ふげんの廃止措置計画変更認可申請について

[申請の概要]

- ・廃止措置計画に基づき原子炉補機冷却系統の設備の変更および所内電源の受電系統の変更に着手するため、変更後の設備の具体的な仕様等を追加する。

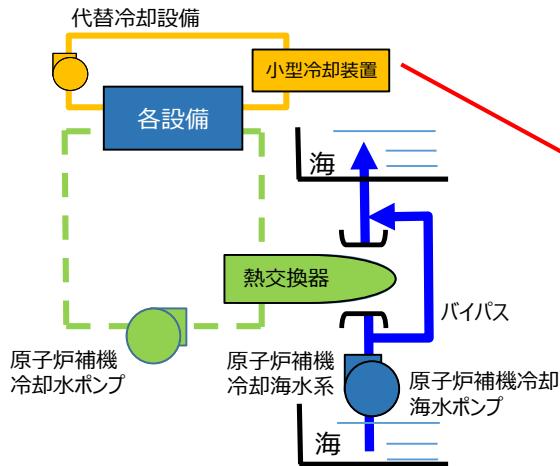
① 原子炉補機冷却系の代替冷却設備

- ・所内の各設備を一括して冷却する原子炉補機冷却系統を廃止し、代替冷却装置として設備毎の個別の小型冷却装置を設置することとしている。
- ・今回、具体的な設備として、クーリングタワー型3基とモバイル型2台を設置すること、およびその冷却能力等の仕様を追加する。

② 所内電源受電系統の運用

- ・所内電源の受電先を275kV系から77kV系に切り替えることとしている。
- ・今回、77kV系統から受電した状態の所内電力の評価等を追加するとともに、275kV系を使用せず77kV系を常時受電とする運用等を追加する。

①代替冷却設備の概要

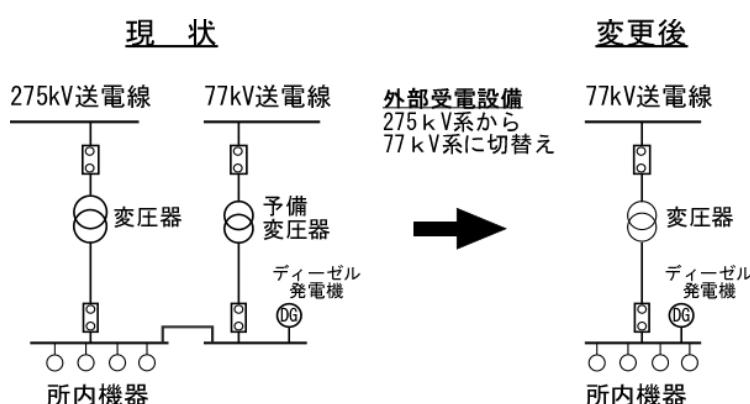
- ・冷却をする設備が減少していることから、原子炉補機冷却系を設備毎の小型冷却装置に変更
- ・熱量が比較的大きい設備は、クーリングタワー型
熱量が小さい設備はモバイル型の冷却装置を設置

クーリングタワー型の例

蒸発濃縮器復水器用 2基
中央制御室換気系冷凍機用 1基

モバイル型の例

使用済燃料貯蔵プール循環ポンプ用 1台
廃棄物処理設備ポンプ用 1台
